Bebauungs- und Grünordnungsplan
„SO Photovoltaikpark Damreier“
Deckblatt 1
Markt Tann

Begründung und Umweltbericht
Entwurf i. d. F. vom 01.09.2025

Planinhalt:
Vorhabensbezogener Bebauungsplan mit
integriertem Grünordnungsplan, Deckblatt 1 - Entwurf

Anlage 2

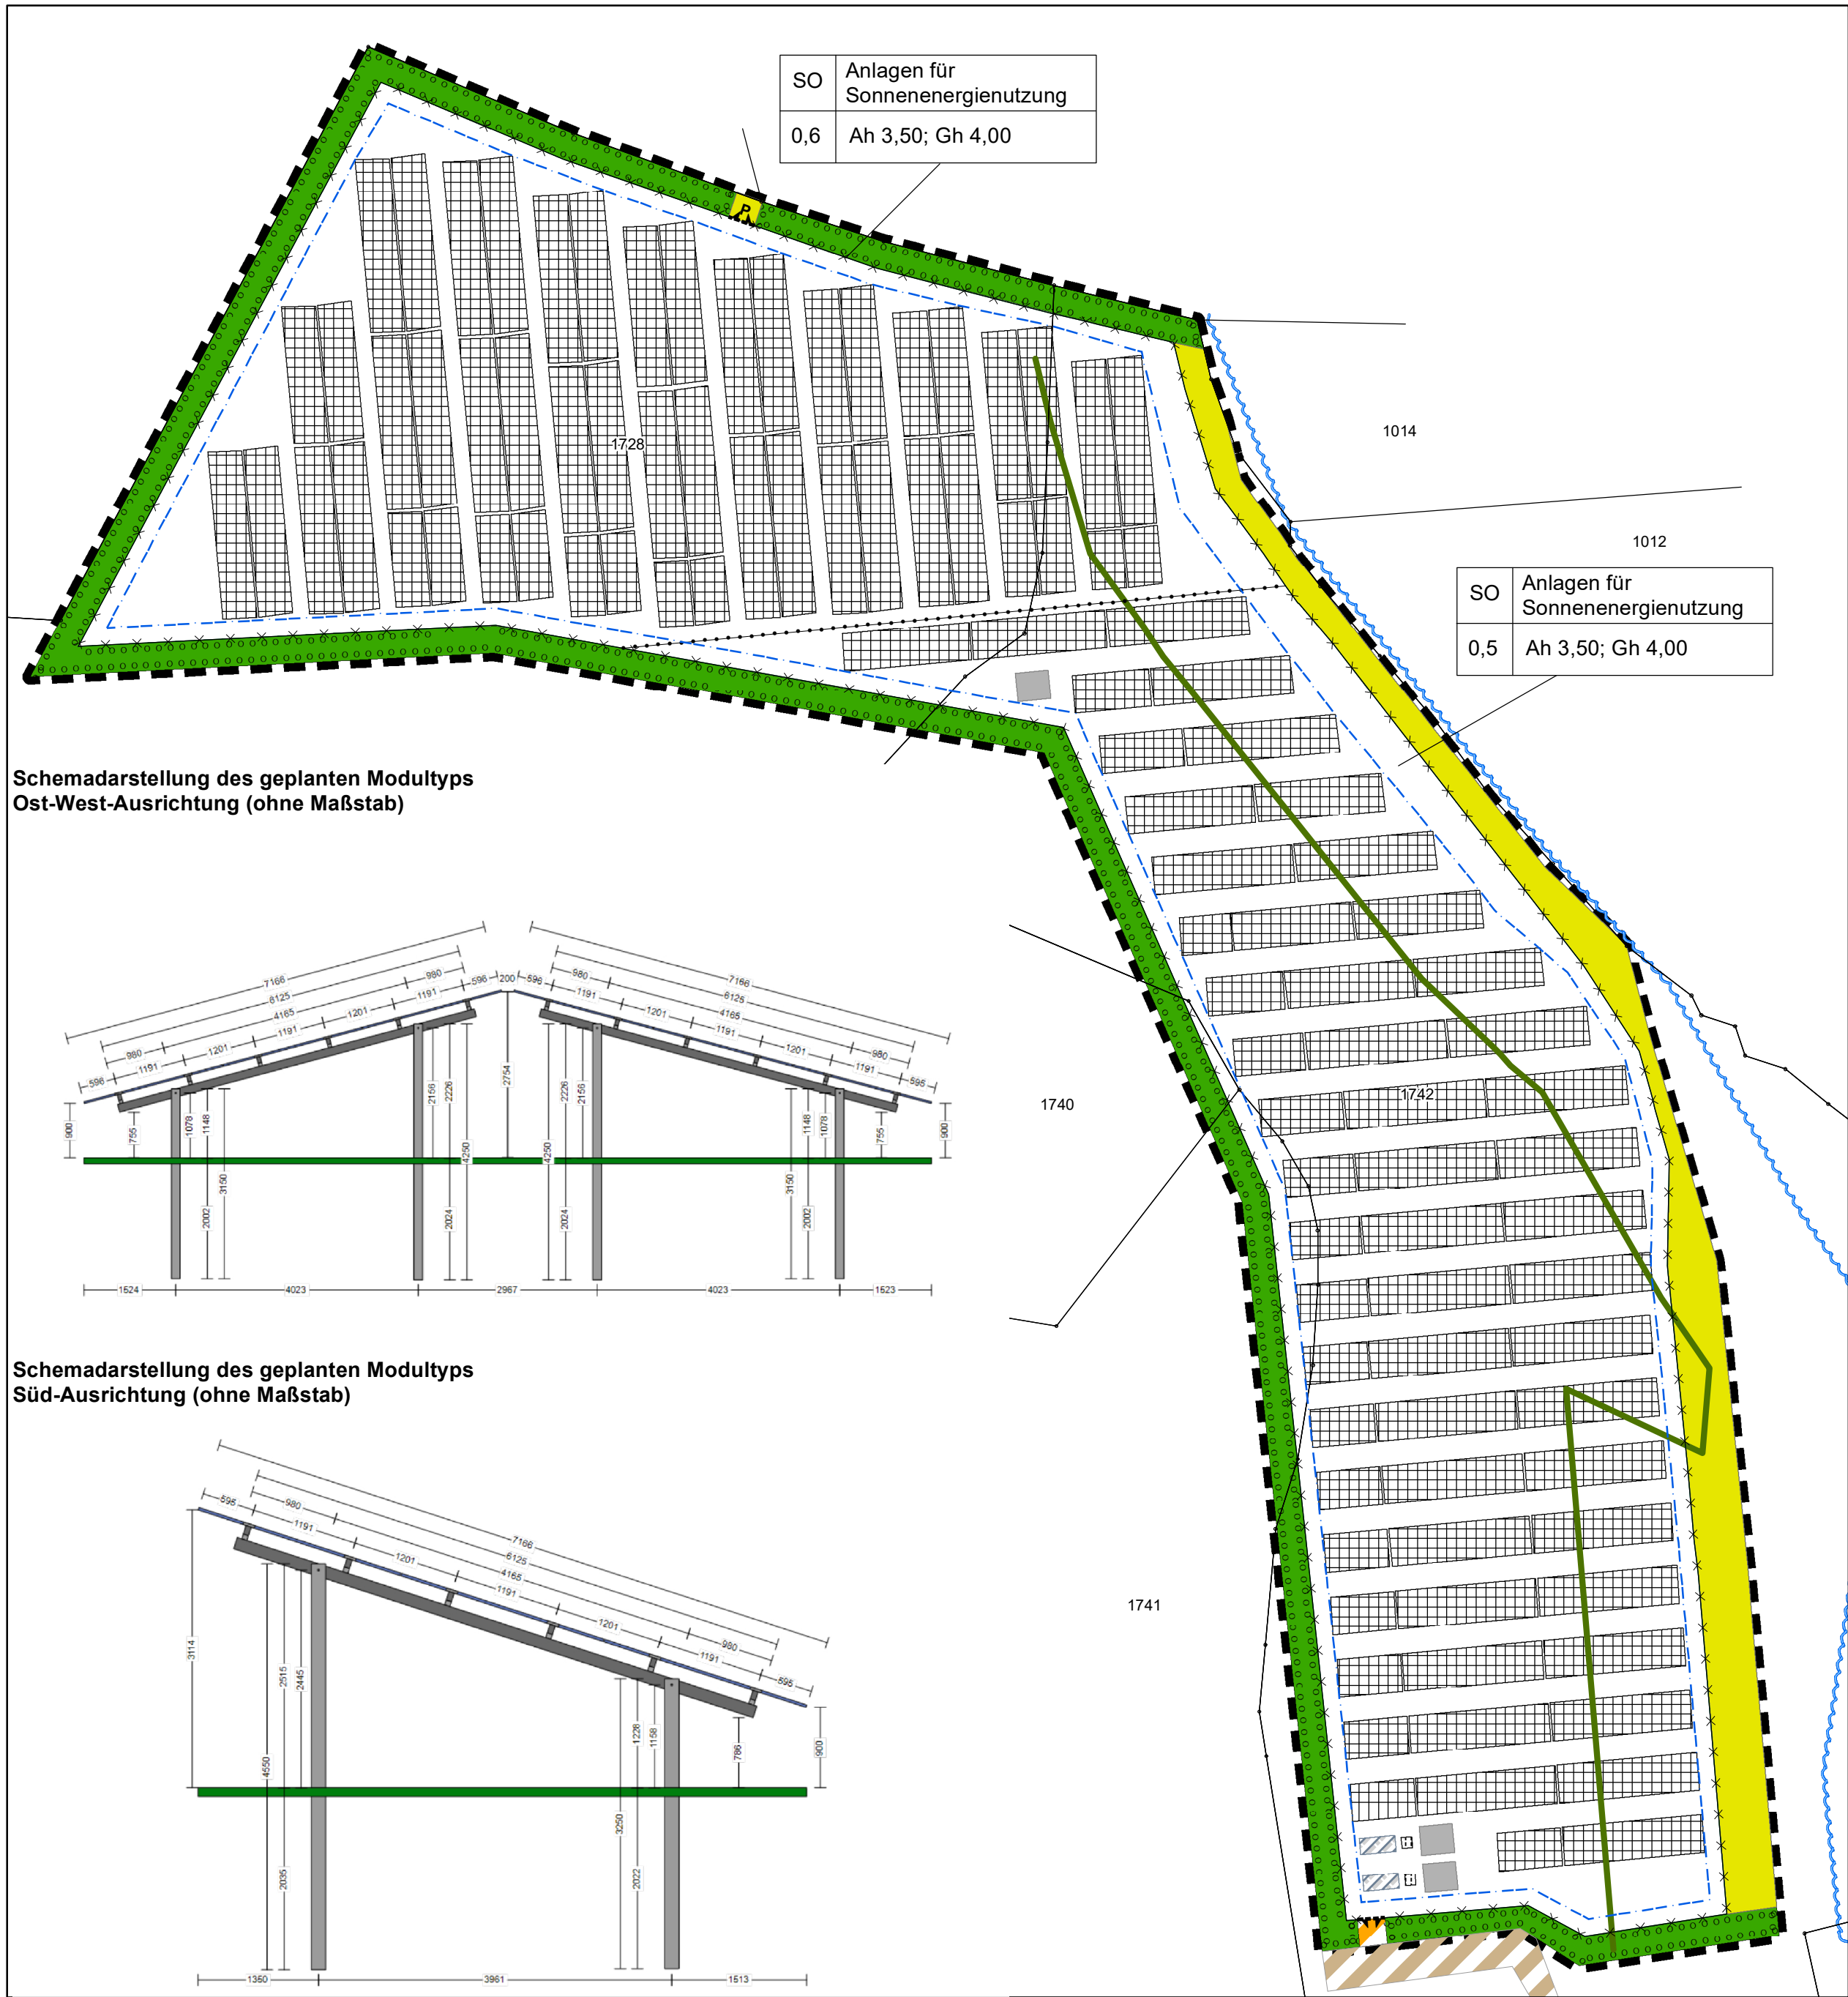
Inhalt des Deckblattes ist die veränderte Planung der Modulreihen sowie der Ersatz der südexponierten Module durch Ost-West-exponierte Module im Norden des Geltungsbereiches. Im Süden des Geltungsbereiches sollen außerdem zwei Batteriespeicher mit Transformatoren ergänzt werden. Bei den Speicheranlagen handelt es sich um Graustrom-Speicher. Es findet außerdem eine geringfügige Anpassung des Zaunverlaufes statt. Die GRZ wird im Zuge der Umplanung angepasst.

Der überbaubare Bereich wird durch die Deckblattänderung in zwei Teile getrennt: Im Nordteil werden Ost-West-exponierte Modulaufständerungen mit einer maximalen Grundflächenzahl von 0,6 errichtet, während im Südteil nach Süden ausgerichtete Module mit einer GRZ von max. 0,5 vorgesehen sind.

Im Gegensatz zur ursprünglichen Planung wurde die GRZ jedoch erhöht von 0,4 auf 0,5 im südlichen Teilbereich und auf 0,6 im nördlichen Teil. Dies führt zu einer geringfügig höheren Flächenversiegelung. Die eingezäunte Fläche wird außerdem im Nordosten geringfügig vergrößert. Im Nordteil werden die ursprünglich südexponierten Module durch ost-west-exponierte Module ersetzt. Im Süden werden außerdem sonstige bauliche Anlagen in Form von 2 Stromspeichern, 2 Trafos und zwei Wechselrichtern ergänzt. Die Eingrünung mit Gehölzen bleibt unverändert.

Es gelten weiterhin die Festsetzungen des rechtskräftigen
Bebauungsplanes. Geändert werden lediglich die Festsetzungen T1.2
und T1.3 durch folgende Festsetzungen:

- T1.2 Art der baulichen Nutzung
Sonstiges Sondergebiet für Anlagen zur Nutzung von Solarenergie
gem. § 11 Abs. 2 BauNVO. Zulässig ist die Errichtung einer
Photovoltaikanlage sowie untergeordneter sonstiger baulicher
Anlagen, die für den technischen Betrieb einer Photovoltaikanlage
erforderlich sind (Transformator, Stromspeicher, Wechselrichter).
- T1.3 Maß der baulichen Nutzung, Bauweise
Maximale Modulhöhe 3,50 m.
Grundflächenzahl max. 0,5 bzw. 0,6, definiert als Verhältnis des von
Modulen übertrauten Bereiches und der durch sonstige bauliche
Anlagen versiegelten Fläche zur Anlagenfläche (eingezäunter
Bereich).
Sonstige bauliche Anlagen sind bis zu einer Grundfläche von 50 m²
je baulicher Anlage bei einer Wandhöhe von max. 4,0 m zulässig.
Im Geltungsbereich sind max. sieben sonstige bauliche Anlagen
zulässig.
